OMRON

No.1701

電子温度継電器形TPP4、形TPY4生産中止のお知らせ

形TPP4

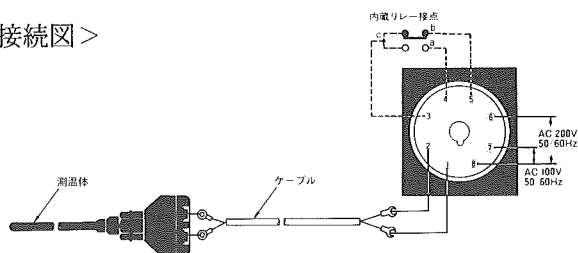
注1. 外観、外形寸法、取付穴加工寸法が違いますので十分ご注意ください。

2. 測温体の互換性はありません。

3. リレー出力の最大適用負荷が異なりますのでご注意ください。

生産中止機種	代替推奨機種
形TPP4	形E5C2-R40K 形E5C2-R40J 形E5C2-R40P
形TPY4	形E5A2シリーズ

形E5C2

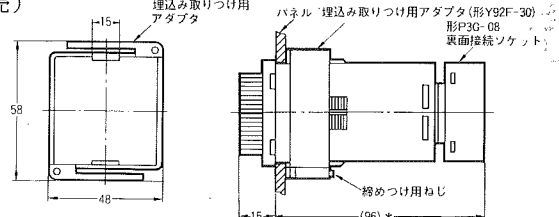
注4. 形E5C2の裏面ソケットは形P2CF-08、形US08、形P3G-08を推奨ください。

本体にアダプタ、接続ソケットを装着した場合の外形寸法
形E5C2+埋込み取り付け用アダプタ(付属)+裏面接続ソケット(別売)

* 形US08接続ソケットの場合109mmです。

形E5A2

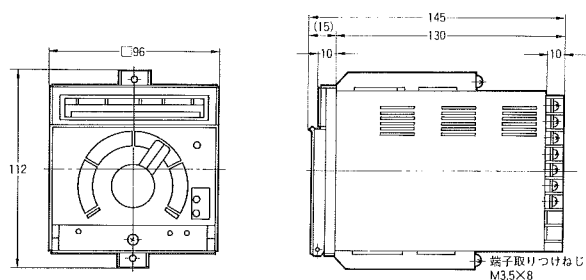
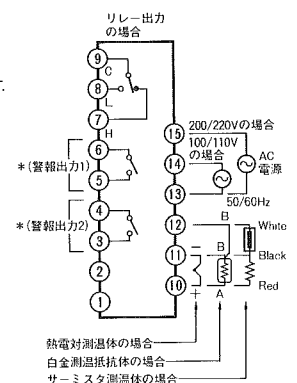
注: 隣接取付の場合は※以上が必要です。
